Verkehrssituation Einmündung Albersloher Weg / Homannstraße / Ostpreußenstraße

- **Antrag lfd. Nr. AnS/0026/2022 von der SPD Fraktion in der Bezirksvertretung Münster-Südost vom 08.11.2022**

Knotenpunkt 29100 Albersloher Weg/ Homannstr. Signallageplan_Vorentwurf

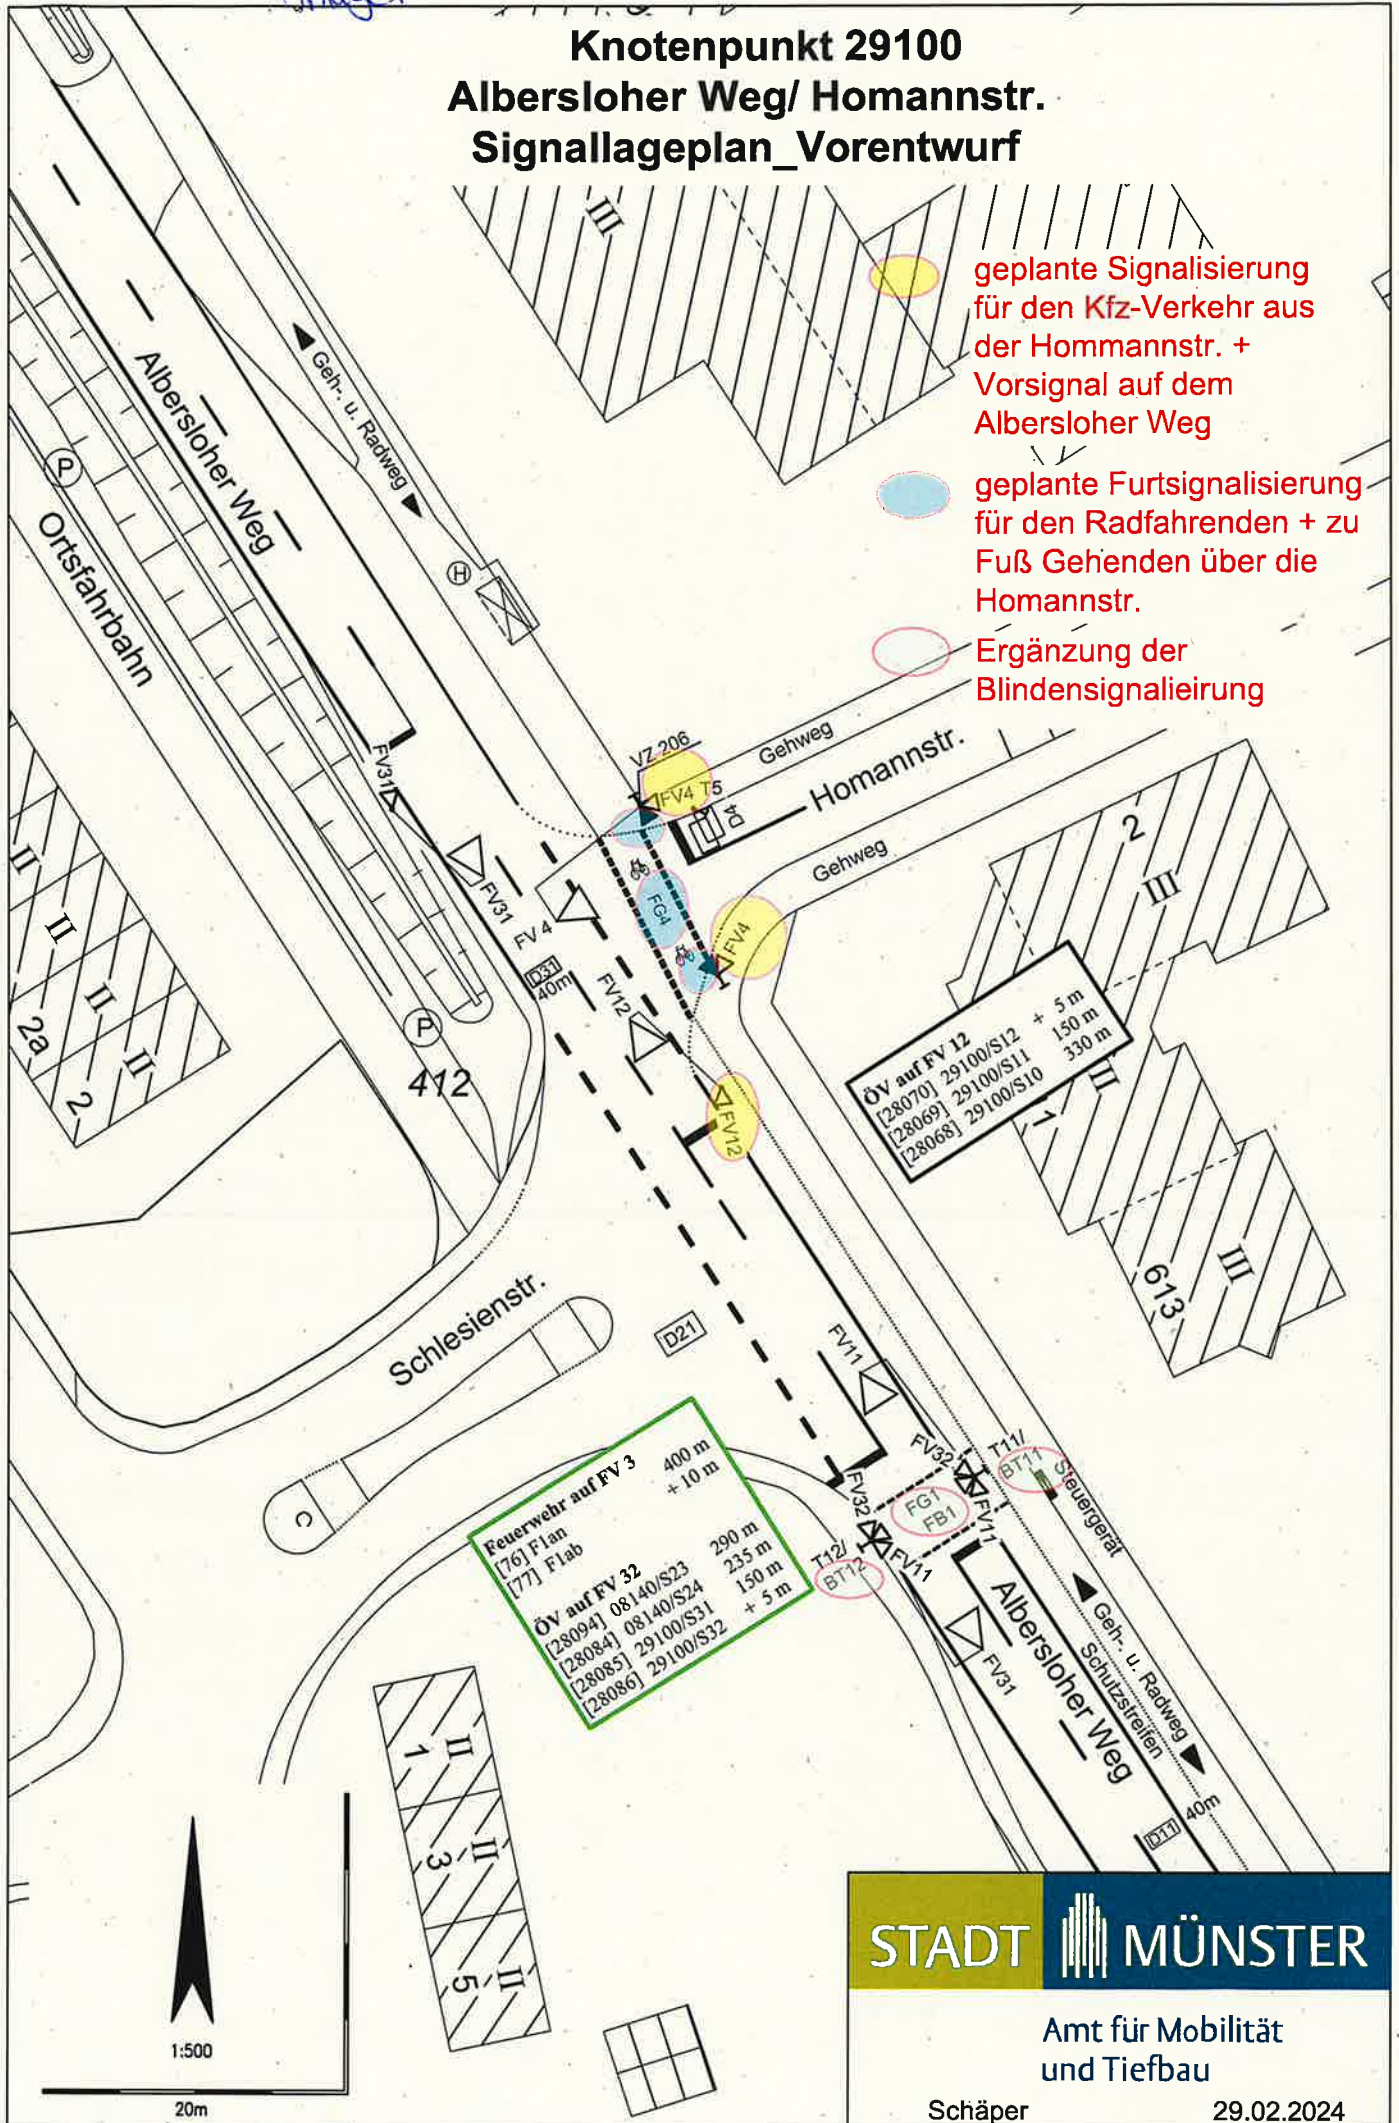
Unter Berücksichtigung der früheren Verkehrsunfalllage der Vorjahre hat die Unfallkommission in ihrer Sitzung am 13.12.2023 die Signalisierung der Homannstraße beschlossen. Zur Erhöhung der Verkehrssicherheit werden folgende Maßnahmen an dieser Lichtsignalanlage durchgeführt (siehe Anlage 1):

- Geplante Signalisierung für den Kfz-Verkehr aus der Homannstraße
- Vorsignal für den Kfz-Verkehr auf dem Albersloher Weg
- Signalisierung der Fußgängerfurt über die Homannstraße für die zu Fuß Gehenden und Radfahrenden

Zudem wird die vorhandene Fußgängerquerung mit Blindensignalisierung (FB1) ergänzt. In Bezug auf die Beschlussvorlage V/0516/2022 „Aus dem Fußverkehrs-Check 2021 abgeleitete Standards für sehende und sehbehinderte Fußgänger an Lichtsignalanlagen in Münster“ sowie den gemeinsamen Änderungsantrag der SPD, Bündnis 90/Die Grünen/GAL und Volt werden die Grünzeiten der Fußgänger sowie auch der Radfahrer angepasst. Die Lichtsignalanlage ist in Abstimmung mit den Stadtwerken mit einer Busbeschleunigung versehen. Die Signalprogramme werden zurzeit durch ein externes Ingenieurbüro neu geplant und sollen voraussichtlich im III. Quartal d. J. umgesetzt werden. Nach der Umrüstung wird die Situation vor Ort beobachtet, um ggf. Optimierungen vornehmen zu können.

Gegenstand der Planung ist lediglich die Signalisierung der Homannstraße und die Signalisierung der Fußgängerfurt mit Vorsignal auf dem Albersloher Weg. Eine signalisierte Fußgängerfurt in Höhe der Bushaltestelle Homannstraße über den Albersloher Weg ist nicht Planungsinhalt. Um dies zu ermöglichen, müsste für die Furt auch die Haltestelle Homannstraße mit größerem baulichen, finanziell im Haushalt nicht abgesicherten Aufwand in Fahrtrichtung Innenstadt verlegt werden.

geplante Signalisierung
für den Kfz-Verkehr aus
der Homannstr. +
Vorsignal auf dem
Albersloher Weg

geplante Fußsignalisierung
für den Radfahrenden + zu
Fuß Gehenden über die
Homannstr.

Ergänzung der
Blindensignalisierung
